Présentation de RTA

DEMANDE D'ADOPTION DE NORMES DE FIABILITÉ

Régie de l'énergie
DOSSIER: R-3944-2015
DÉPOSÉE EN AUDIENCE
Date: 22 MARS 2017
Pièces no: C-RTA-0037

RTA: un producteur à vocation industrielle (PVI)

Tension: Zone de non-déclenchement des groupes de production
 Comparaison Québec et NERC (PRC-024-1)

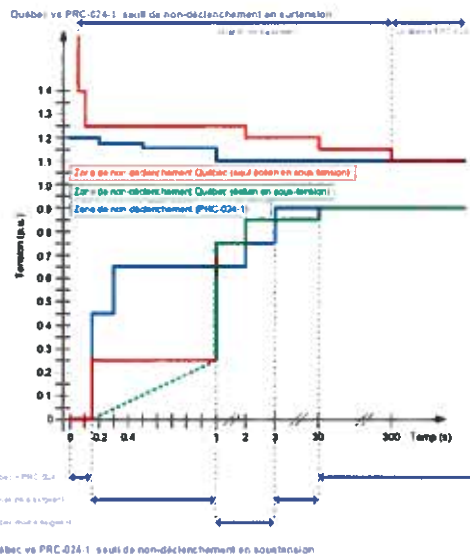
- Application par le Coordonnateur de critères différents de la norme NERC;
- Critères plus sévères en surtension;
- Critères exigés par HQT pour le raccordement à son réseau;
- Préoccupation du Coordonnateur est relative à la courbe de sous-tension;
- Le Coordonnateur propose donc d'imposer aux entités visées (GO) des normes plus sévères.

- Aucun déclenchement ne doit survenir suivant une surtension de moins de trois (3) cycles, quelque soit le niveau de surtension – Situation difficile à obtenir avec certains relais actuellement en usage au Québec;
- Il n'est plus possible d'avoir de protection instantanée;
- Application de la courbe de HQT en surtension soumettrait l'ensemble des entités visées à un régime obligatoire plus sévère et un risque de sanction.

- Niveau de conformité peut être déterminé - En surtension, pour le premier trois (3) cycles, RTA est 100% conforme à la courbe de la norme NERC, mais 0% conforme à la courbe HQT;
- Pour le reste de la courbe proposée, plusieurs relais ne respectent pas ces réglages;
- Impacts significatifs probables pour RTA (modification des réglages, remplacement de relais (\$\$\$), utilisation d'une exemption prévue à la

- L'Annexe 2 de la norme PRC-024-1 constitue les exigences minimales pour les entités visées par cette norme (soit les GO);
- RTA recommande de ne pas modifier l'Annexe 2 de la norme PRC-024-1;
- Si une entité visée désire une norme plus sévère pour tout raccordement à son réseau, cette entité pourra toujours l'exiger du tiers avec qui elle contracte, sans pour autant que cela devienne la norme pour l'ensemble des autres entités assujetties aux normes de fiabilité adoptées par la Régie;
- Subsidièrement, RTA propose le compromis suivant: Application de la courbe de HQT seulement pour les sous-tensions (partie inférieure de la courbe) et non pour les surtensions (partie supérieure de la courbe).
